Lokalita: 073 / Radlice + 340 / Na Farkáně

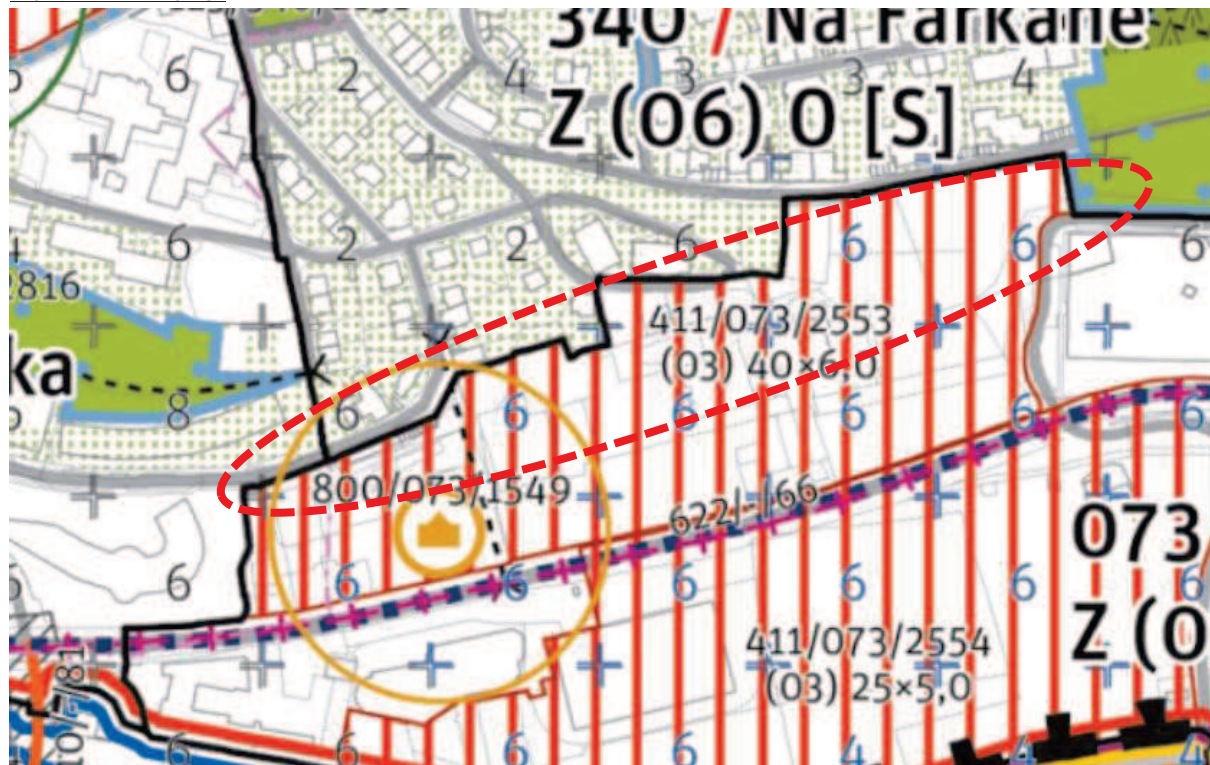
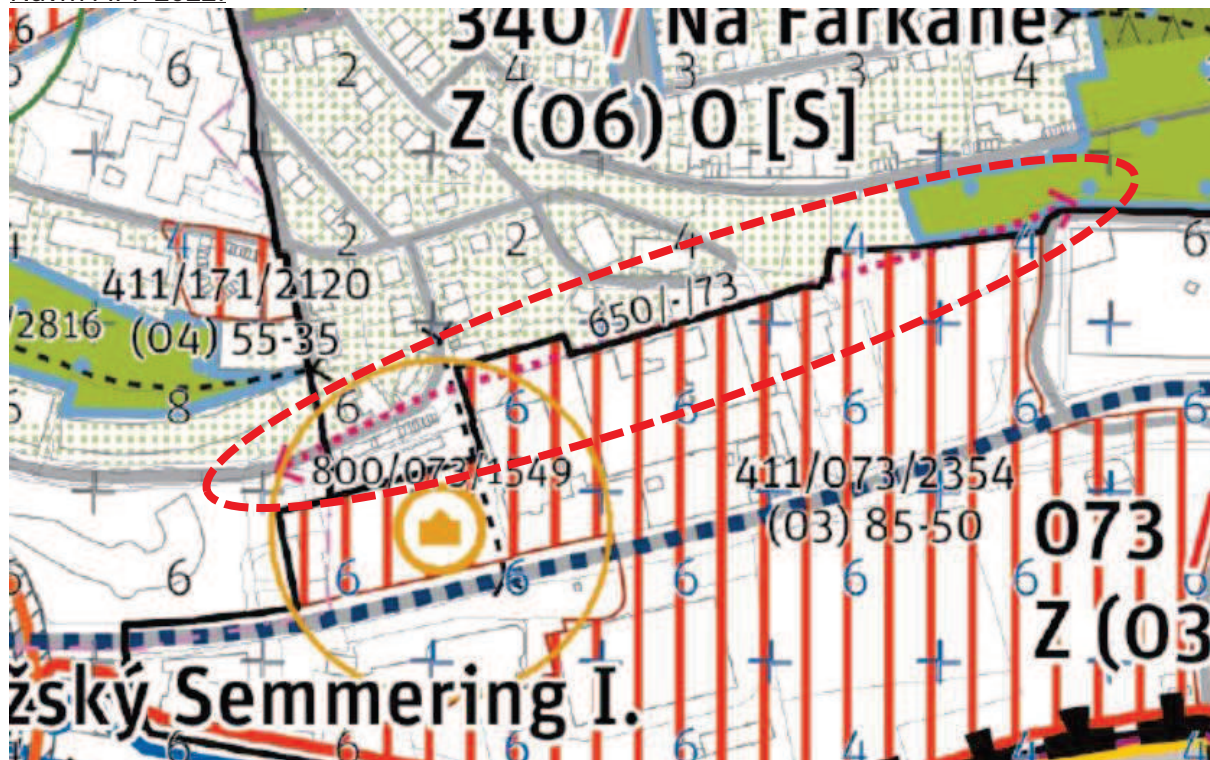
Došlo k nevhodnému vypuštění významné cyklotrasy (návrh) přes transformační území, kde dnes cyklo prostupnost není zajištěna.

Významná cyklotrasa (stav) je trasována přes stávající schodiště a ve skutečnosti ji pro cyklodopravu nelze používat.
